Parecer da Comissão de Avaliação

Projetos do Aumento de Capacidade do Aterro e do Aumento de Área da UTMB, nas instalações da RSTJ

Processo de AIA nº 1600/2022

julho 2023

Figura 2 – Extrato Des.nº10 UTMB e célula 2 – planta da situação futura, março 2023 (Fonte: EIA)

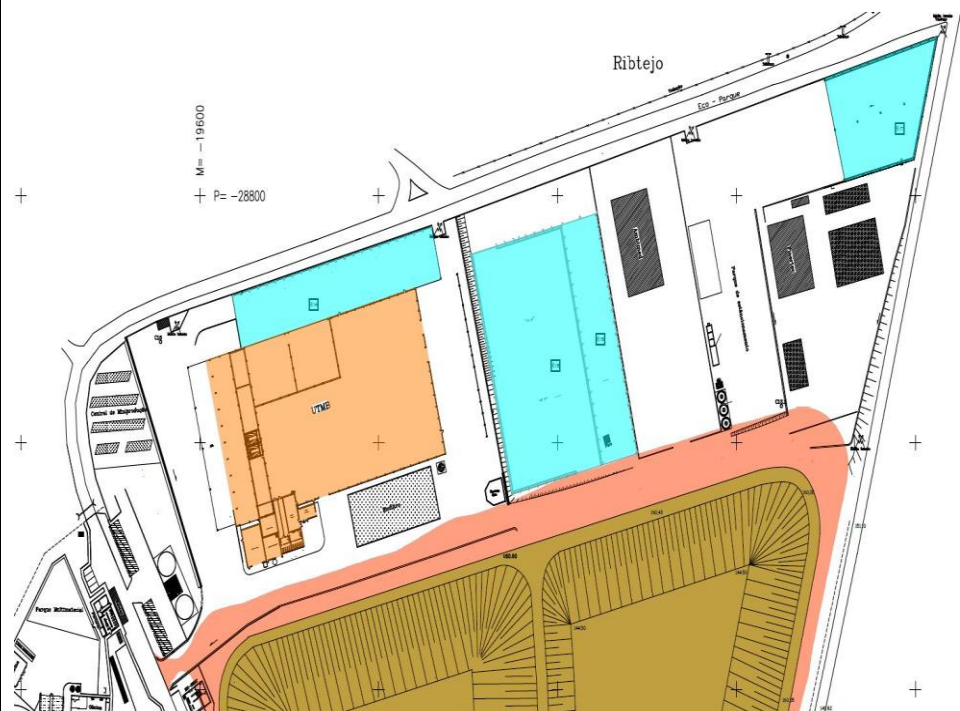
Segundo a Planta Geral de Implantação de Edifícios, os novos edifícios correspondem ao E14 (E1 referido no RS), E15 e E16 (E2 referido no RS) e E17 (E3 referido no RS), que totalizam 11 804,20m² (valor inferior em 364,05m² face aos 12 165,30m² constantes no Alvará de Construção).

De acordo com a Planta 10 do Anexo G, são previstas áreas para estacionamento, não sendo, no entanto, mensurável os mesmos, tendo o projeto de assegurar no mínimo os 37 lugares aferidos.

Figura 6 – Extrato da peça desenhada nº PL1 “Drenagem predial de águas pluviais – Planta do Piso 0”, março 2023

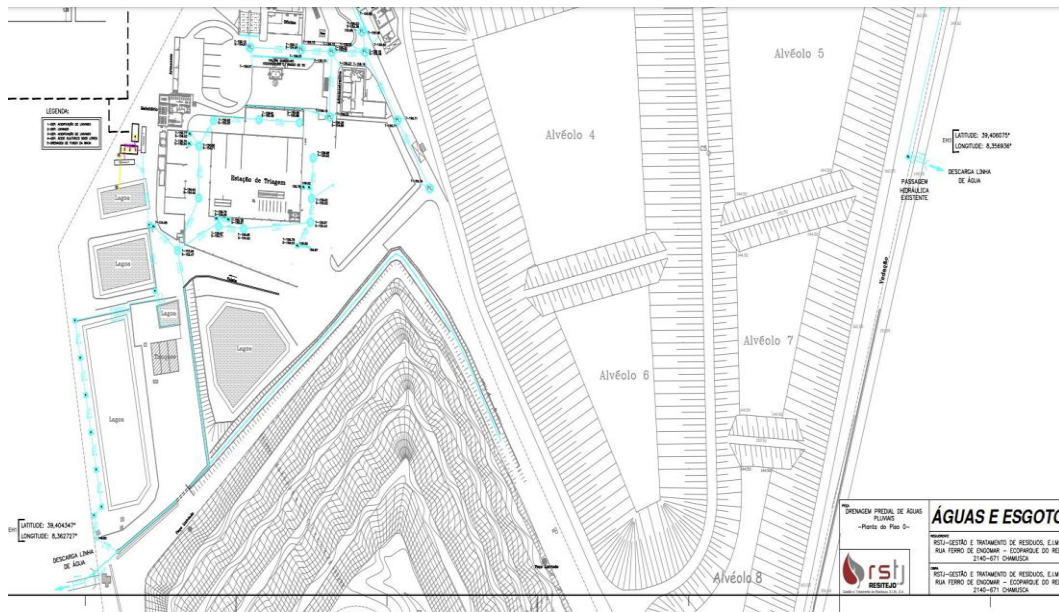
Na visita foi possível constatar que a peça desenhada nº Eg1 “Drenagem predial de águas residuais domésticas – Planta do Piso 0”, março 2023 deve ser atualizada de modo a integrar todos os circuitos, nomeadamente os circuitos de entrada e saída do

No que se refere ao último circuito mencionado (circuito de ligação entre a Lagoa 4 (hexagonal) e a Lagoa 1), é de assinalar que na visita foi observada uma tubagem que seria eventualmente, a tubagem de ligação entre as duas lagoas referidas. Contudo, não foi possível observar qualquer entrada da tubagem na Lagoa 1 (retangular). O proponente, na visita manifestou desconhecimento quanto à função da tubagem observada. Acrescenta-se que a versão de setembro de 2022 da peça desenhada nº Eg1 “Drenagem predial de águas residuais domésticas – Planta do Piso 0” integra uma tubagem de ligação entre as duas lagoas referidas.

- q) Atualizar a peça desenhada nº Eg1 “Drenagem predial de águas residuais domésticas – Planta do Piso 0”, março 2023 de modo a integrar todos os circuitos, nomeadamente os circuitos de entrada e saída do lixiviado da Lagoa (lagoa hexagonal), o circuito de saída do efluente tratado após a osmose inversa até ao ponto de descarga, e ainda o circuito de ligação entre a Lagoa hexagonal e a Lagoa 1 (retangular).

Figura 9 – Rede de monitorização proposta (Fonte: Figura 2.4 do Aditamento ao EIA)

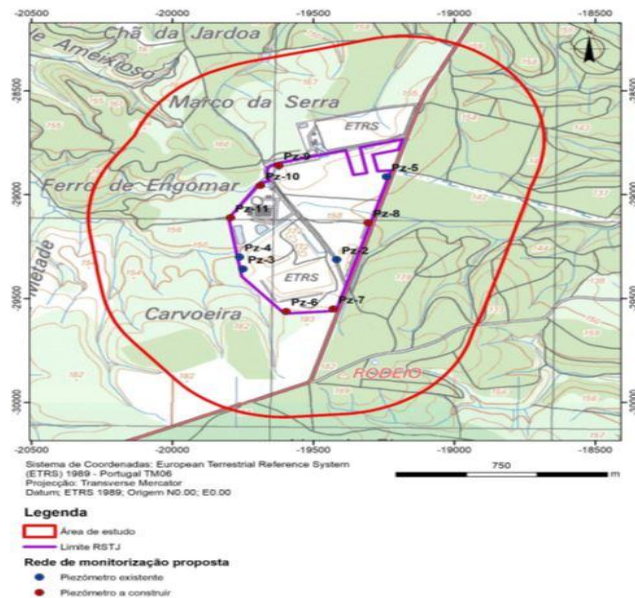
Deverá ser reforçada a rede de piezómetros, conforme proposto no Aditamento ao EIA, considerando-se ainda que, além dos piezómetros propostos pelo proponente, deverão também ser construídos dois (PZ12 e PZ13) na faixa que permeia as células 1 e 2, conforme assinalado na figura abaixo, que acompanha o Plano de Monitorização das águas subterrâneas, para uma deteção mais rigorosa de fugas de lixiviado na célula 2.

Os piezómetros PZ9 e PZ10 deverão ter uma profundidade suficiente para que nunca fiquem a seco e a câmara de admissão de água deverá intersestar a primeira camada aquífera detetada, contada a partir da superfície do terreno.

O piezómetro PZ11 deverá ter uma profundidade suficiente para que nunca fique a seco e as profundidades das câmaras de admissão de água deverão localizar-se nos níveis aquíferos intersetados até à profundidade da lagoa de tratamento mais profunda.
